Subject: Vs: Tehniliste tingimuste tatolemine detailplaneeringule Rõuge vald, Haanja mnt 3

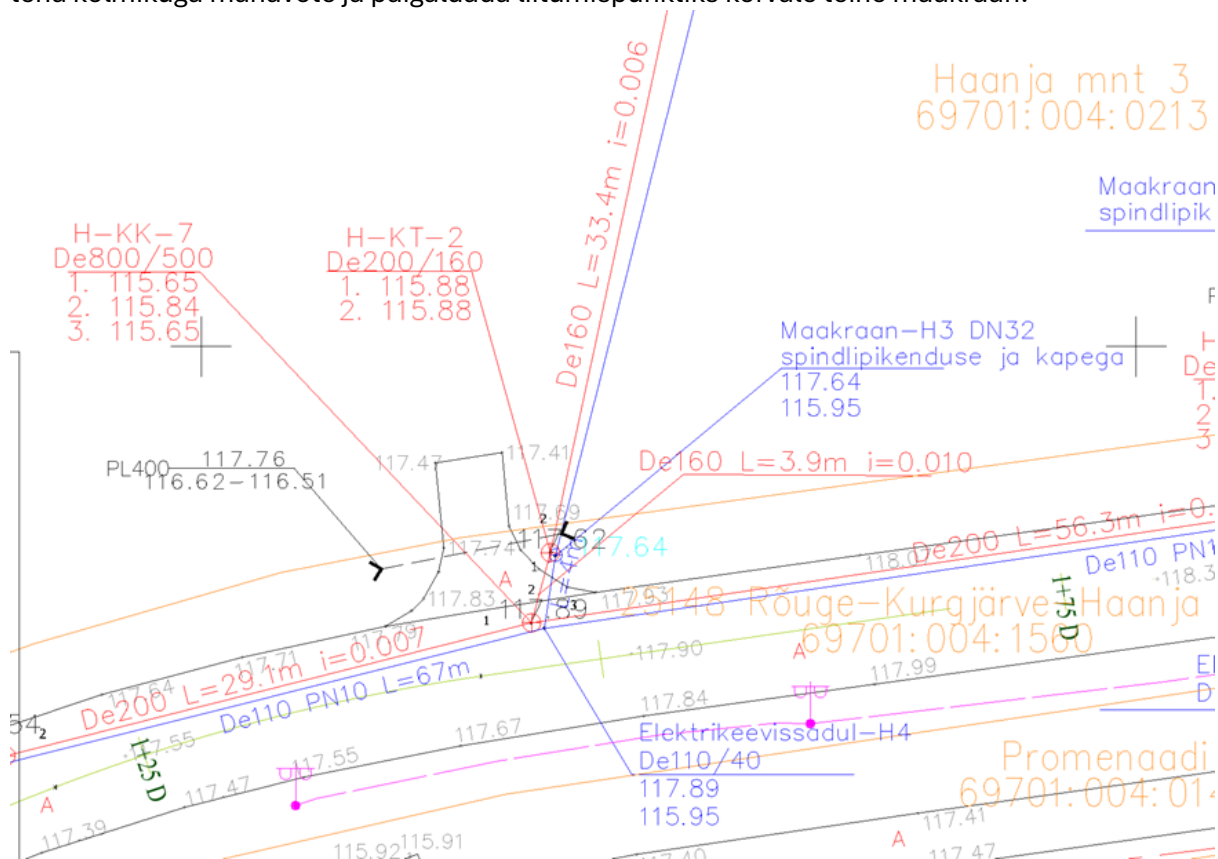
POS 1 on võimalik teha kanalisatsiooni ühendus kaevu H-KT-2 ja enne maakraani H3 tuleks teha kolmikuga mahavõtte ja paigaldada liitumispunkti kõrvale teine maakraan.
